Proponente: GREEN CASTRONOVO SRL

OGGETTO: “VARIANTE PROGETTUALE DELL’IMPIANTO EOLICO “CASTRONOVO”, DELLA POTENZA COMPLESSIVA DI 12 MW, SITO IN CASTRONOVO DI SICILIA (PA), AUTORIZZATO CON DRS N. 802/2016”.

PARERE C.T.S. N. 436 NP del 21.07.2025

Il presente parere annulla e sostituisce il parere 21/2025

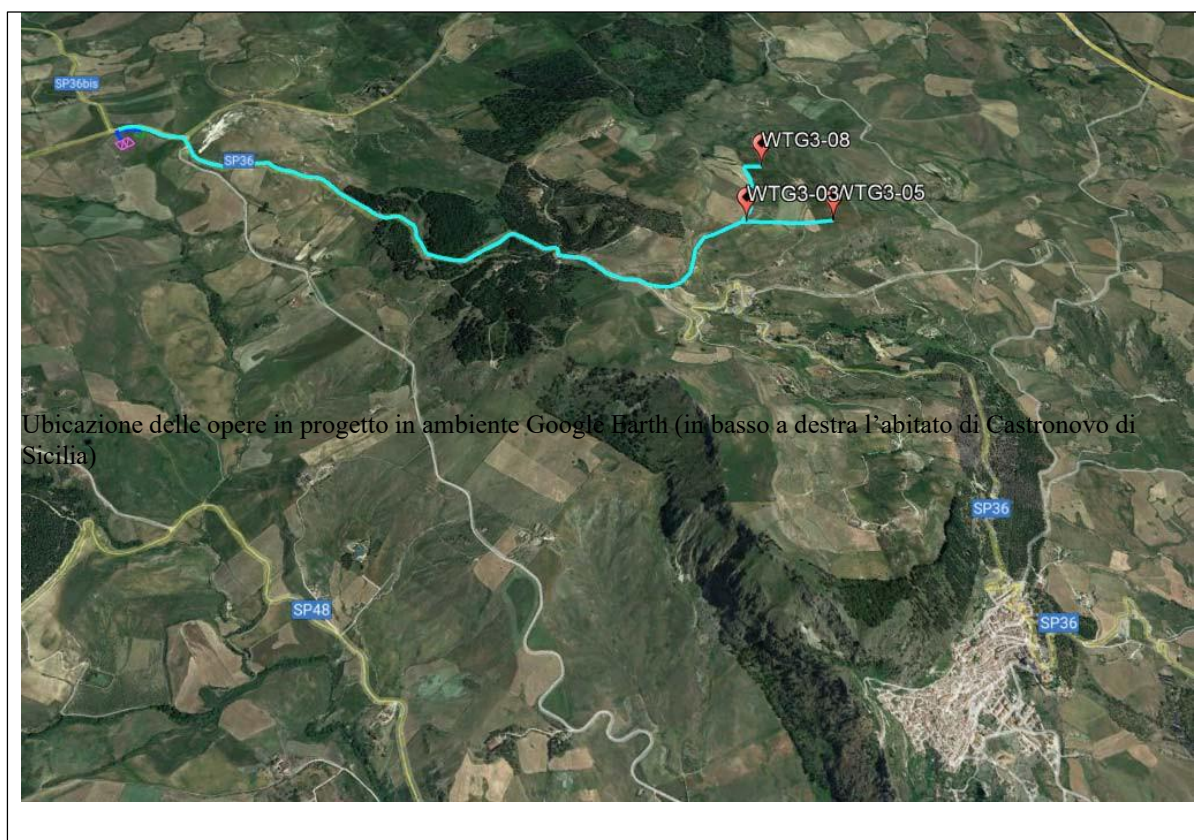
In relazione alla criticità 9) In considerazione che il proponente riguardo l'effetto cumulo prende in considerazione gli impianti esistenti, la documentazione prodotta dovrà essere adeguata per considerare l'effetto cumulo con altri progetti ed impianti FER limitrofi già realizzati o in previsione di realizzazione (considerando anche i progetti sottoposti a procedura VIA nazionale) nel raggio dell'area vasta di studio considerata. Nello specifico, dovrà essere valutato l'effetto cumulo con riferimento all'avifauna migratrice, agli aspetti percettivi sul paesaggio ed al consumo di suolo. Per ciascuna componente al fine di valutare gli effetti cumulativi dovrà essere definita ed adeguatamente motivata l'area di analisi idonea in relazione alle caratteristiche del contesto locale ed alle dimensioni del progetto (considerando per le valutazioni a scala vasta un'area pari a 10 km) Dovrà essere prodotta una relazione dettagliata volta, fra l'altro, a dimostrare gli assunti del proponente in ordine ai potenziali impatti cumulativi. Con riferimento agli impatti cumulativi per la componente paesaggio dovranno essere effettuati adeguati report fotografici ante e post operam da più punti di vista (strade di normale accessibilità, percorsi panoramici, luoghi simbolici, beni culturali ecc). Le simulazioni dovranno comprendere l'effetto complessivo degli altri eventuali impianti esistenti, autorizzati, o in corso di valutazione, in modo da poter stimare gli effetti dell'impatto cumulativo.

RISPOSTA del Proponente: *“Con riferimento all'impatto cumulativo del progetto proposto con altri impianti di produzione di energia elettrica da FER, va rilevato che l'analisi è stata svolta nell'ambito del SIA al paragrafo 9.3.11. Inoltre, è stato redatto apposito elaborato grafico avente titolo Impatti cumulativi e codice RS06SIA0041A0. Il citato elaborato ha indicato gli impianti esistenti o in fase di autorizzazione (laddove rilevabili sui siti regionale e ministeriale delle autorizzazioni VIA alla data della ricerca di fine 2021) afferenti alla medesima tipologia di impianto proposto, oggetto del presente Addendum. L'indagine è stata svolta nel raggio di 50 volte l'altezza massima dell'aerogeneratore proposto (di 180 m), pari a 9 km.*
